Atualização de firmware/software - CIE – [29/03/2021] - Versão 3.1.8

CHANGELOG

Versão 2.0.6 (Firmware)

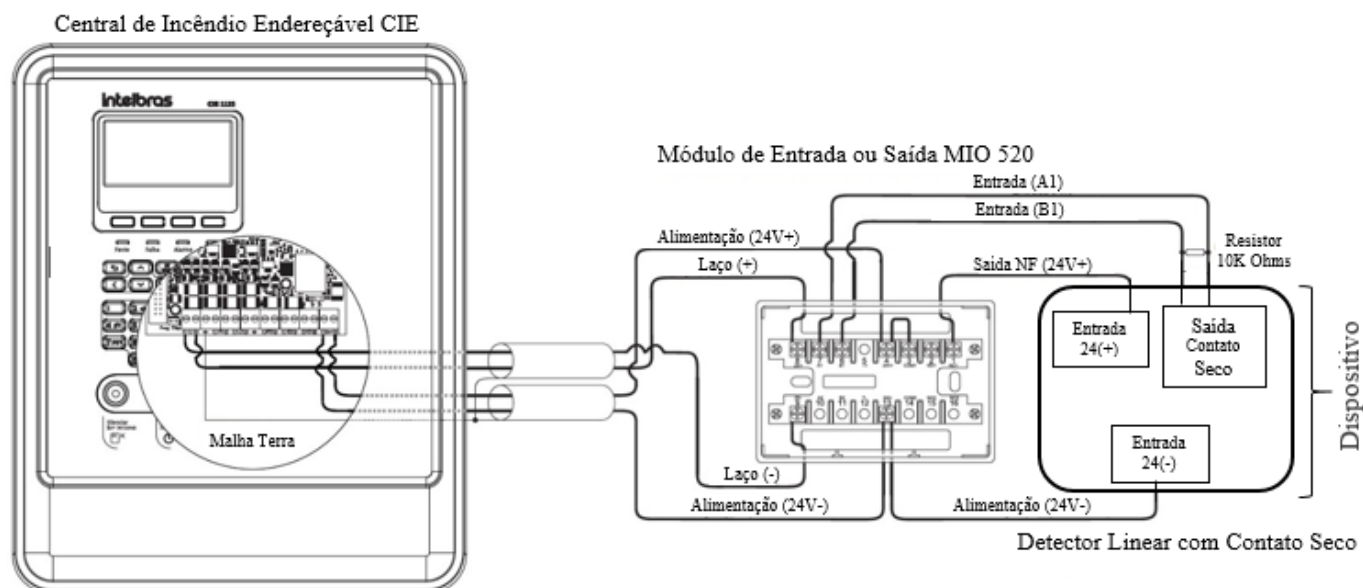
- » Atualização de firmware do produto para a versão 2.0.6, para melhoria na sinalização quando a central estiver com carga baixa, facilitando ao usuário na identificação e verificação.
- » Melhoria na configuração do MIO 520 como “Entrada com Controle de Alimentação” (módulo de zona). Alterando forma de ligação, conforme esquema abaixo.

Módulo de Entrada com Controle de Alimentação

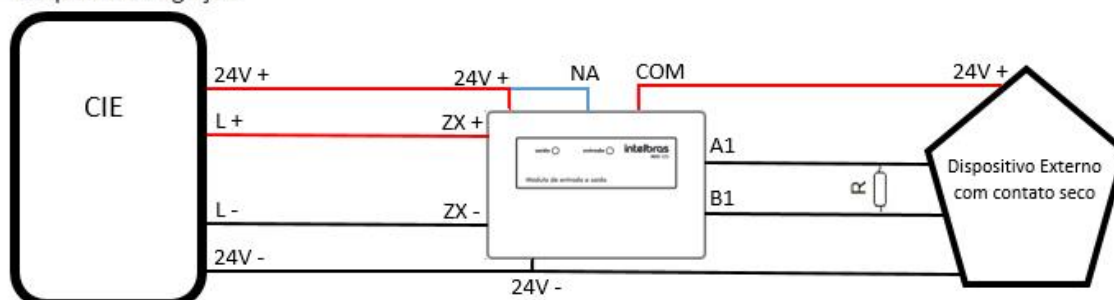
- » Permite a utilização de dispositivos não endereçáveis que utilizam um contato seco para informar quando estão ativados. Utilizando o Programador CIE 2.0.4 configurando com o subtipo "Entrada com Controle de Alimentação" do Módulo de Entrada e Saída (MIO 520). Quando algum destes dispositivos for acionado, através do contato seco, o MIO envia esta informação para a central, colocando a central em modo de alarme e ativando as saídas correspondentes. Ao reiniciar a central, o contato NA é aberto, resetando todos os dispositivos não endereçáveis que estão conectados ao MIO.
